Additif 50 – Règlement ONU n° 51

Révision 3 – Amendement 8

Complément 8 à la série 03 d'amendements – Date d'entrée en vigueur : 24 septembre 2023

Prescriptions uniformes relatives à l'homologation des véhicules à moteur ayant au moins quatre roues en ce qui concerne les émissions sonores

« Figure 4a

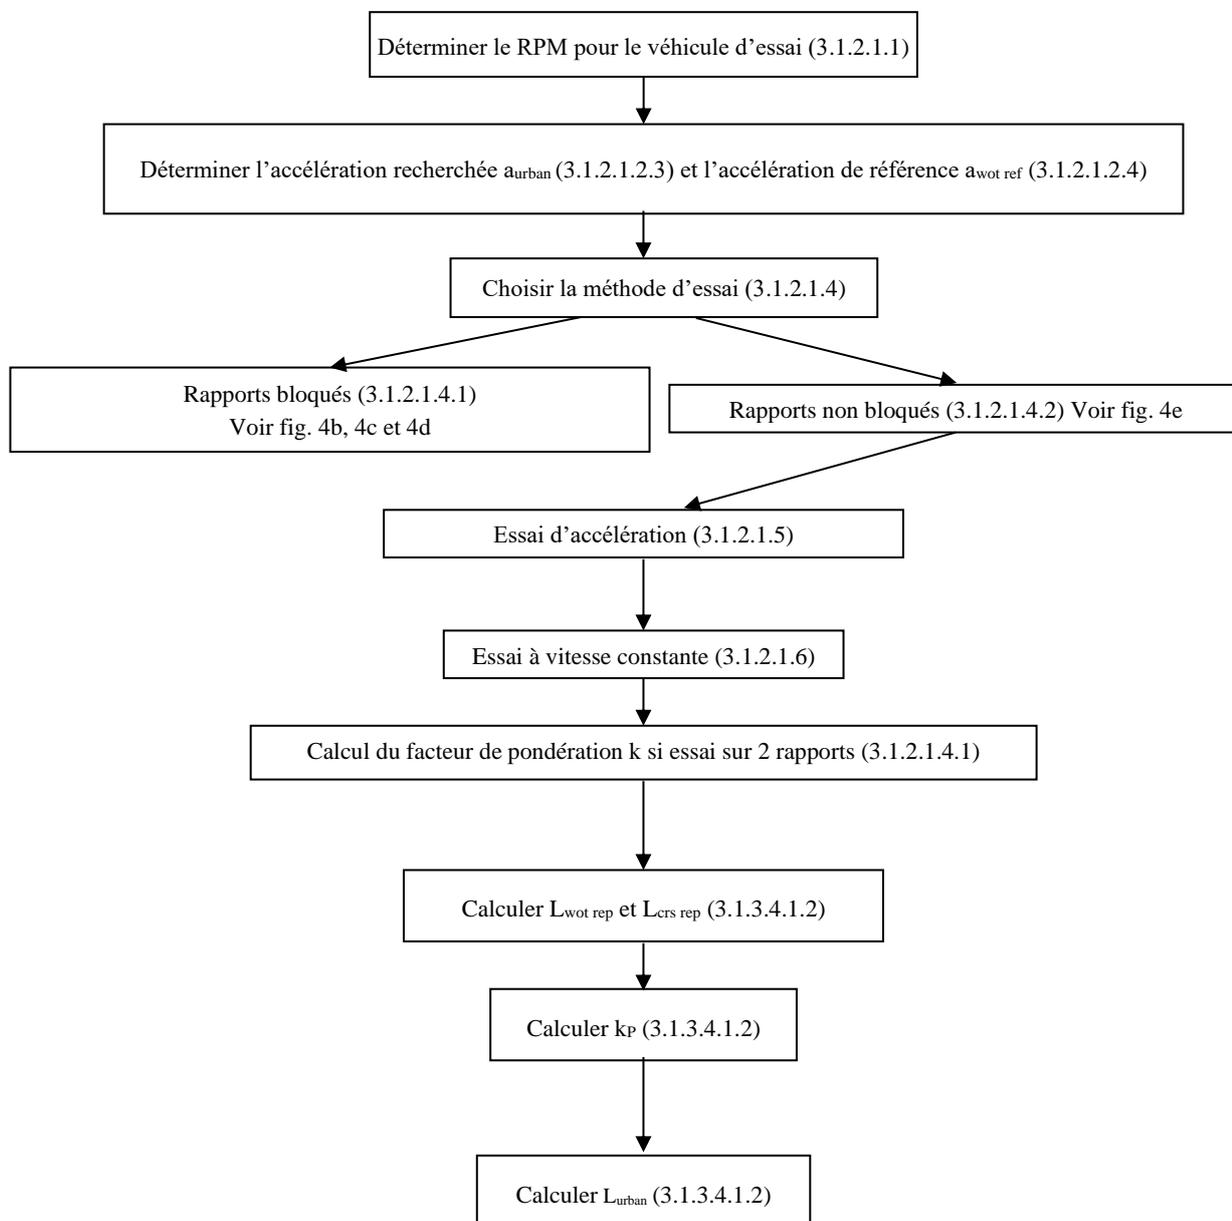
Figure 4a, lire :

Diagramme de décision pour les véhicules soumis à essai conformément aux dispositions du paragraphe 3.1.2.1 de l'annexe 3 du présent Règlement – calcul de L_{urban}

« Figure 4b

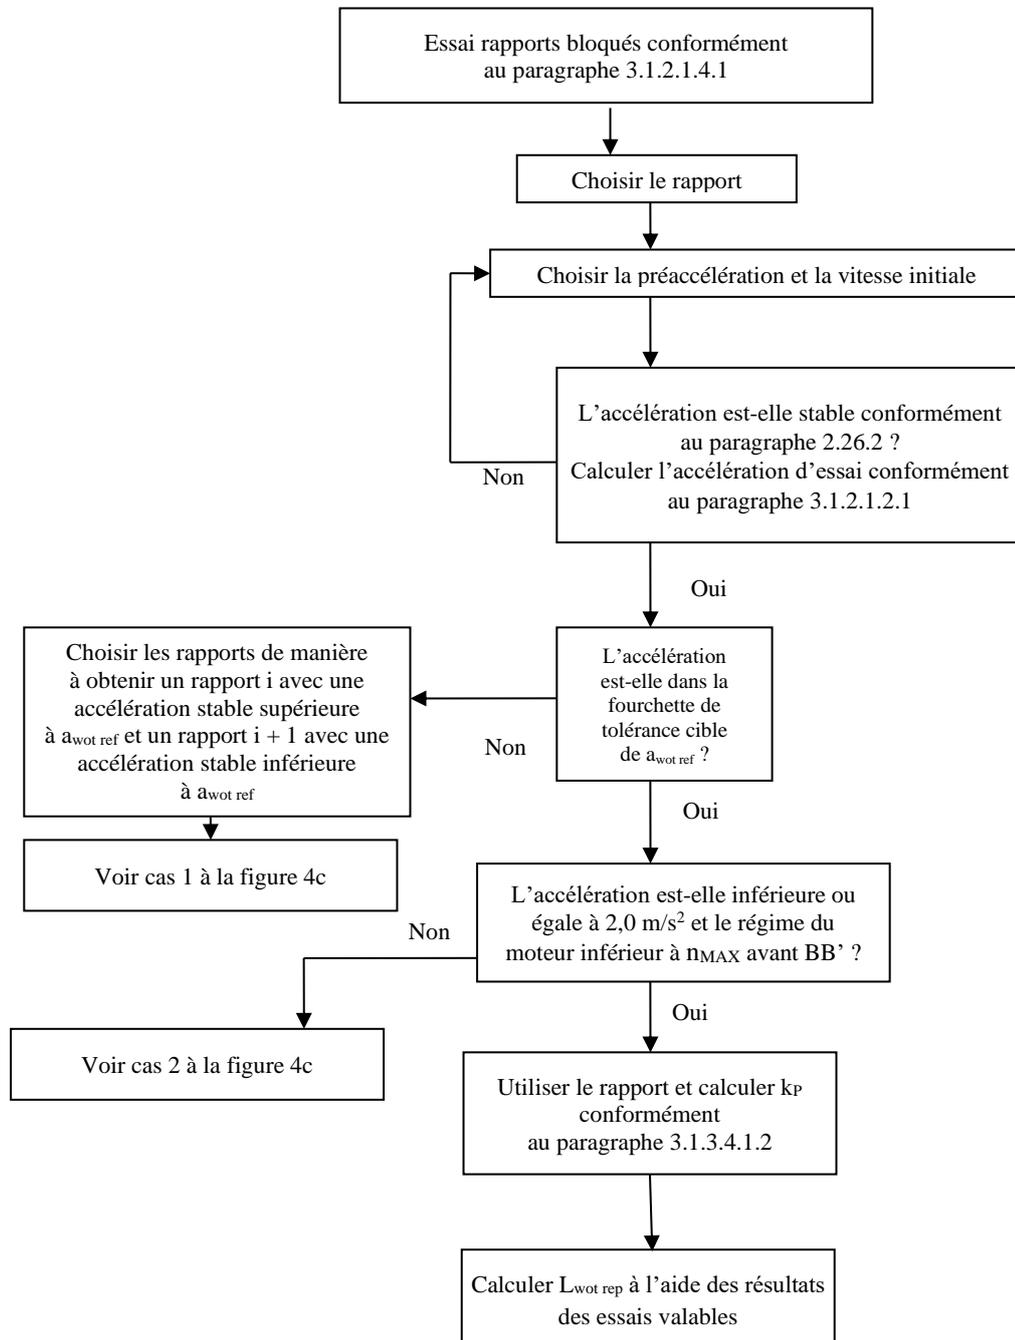
Figure 4b, lire :

Diagramme de décision pour les véhicules soumis à essai conformément aux dispositions du paragraphe 3.1.2.1 de l'annexe 3 du présent Règlement – sélection des rapports avec rapports bloqués

« Figure 4c

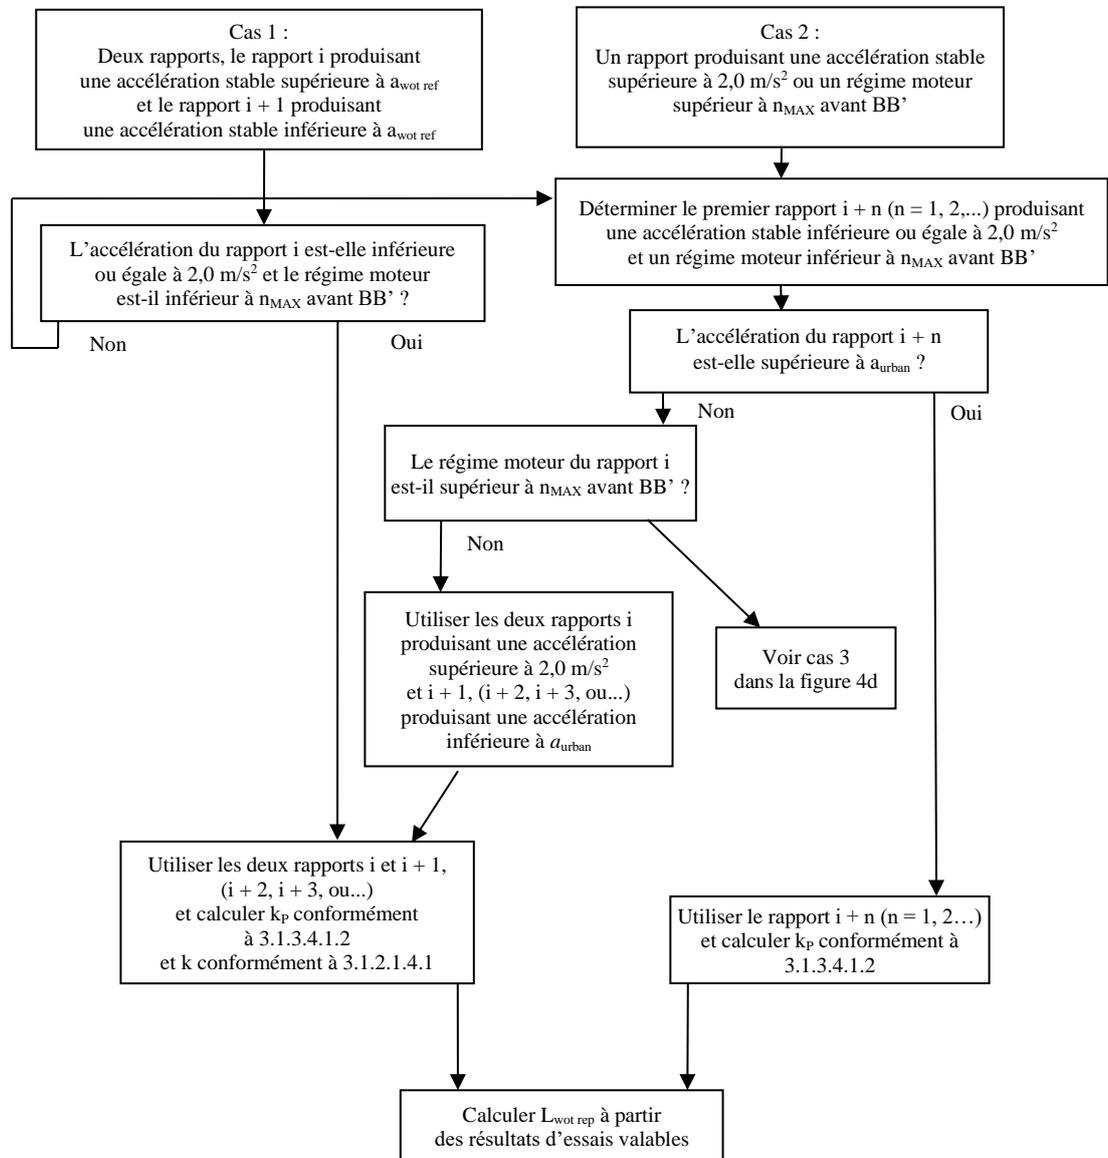
Figure 4c, lire :

Diagramme de décision pour les véhicules soumis à essai conformément aux dispositions du paragraphe 3.1.2.1 de l'annexe 3 du présent Règlement – sélection des rapports avec rapports bloqués

« Figure 4d

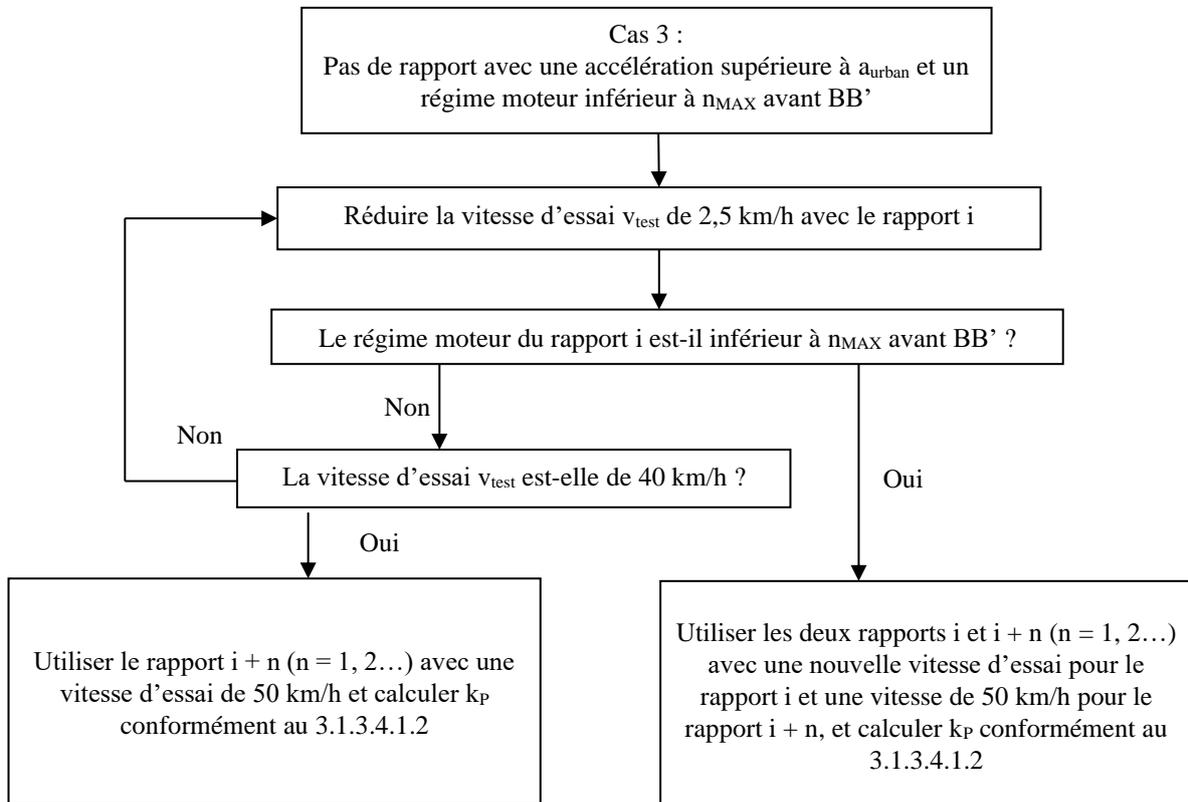
Figure 4d, lire :

Diagramme de décision pour les véhicules soumis à essai conformément aux dispositions du paragraphe 3.1.2.1 de l'annexe 3 du présent Règlement – sélection des rapports avec rapports bloqués

« Figure 4e

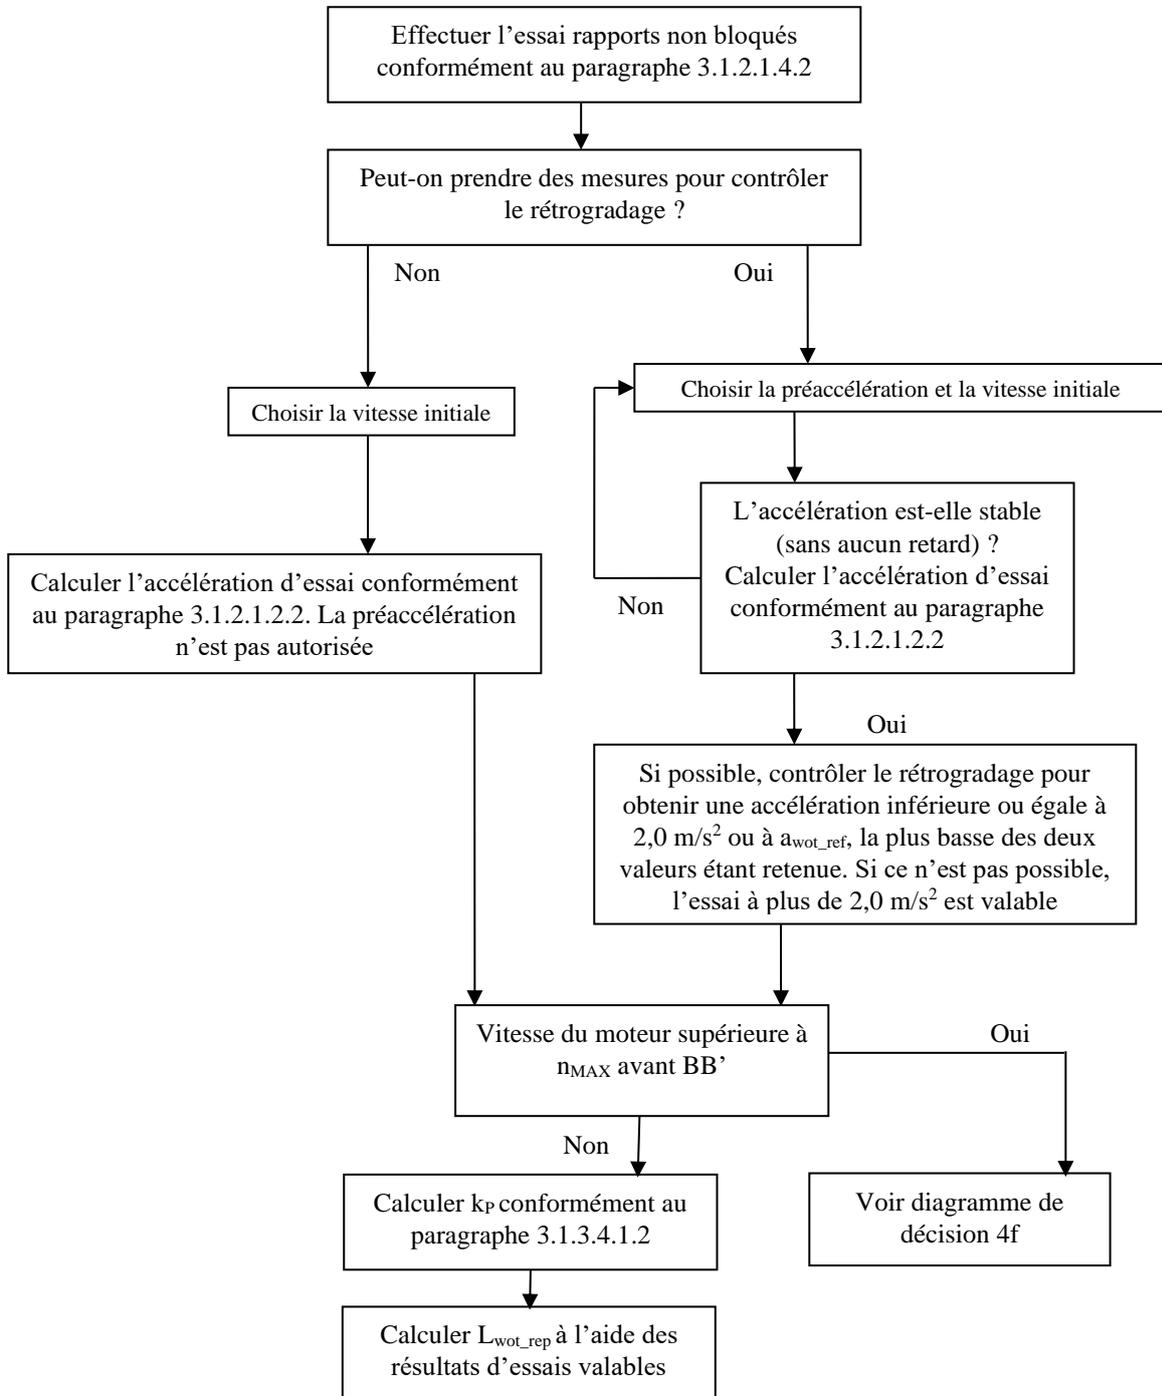
Figure 4e, lire :

Diagramme de décision pour les véhicules soumis à essai conformément aux dispositions du paragraphe 3.1.2.1 de l'annexe 3 du présent Règlement – sélection des rapports avec rapports non bloqués
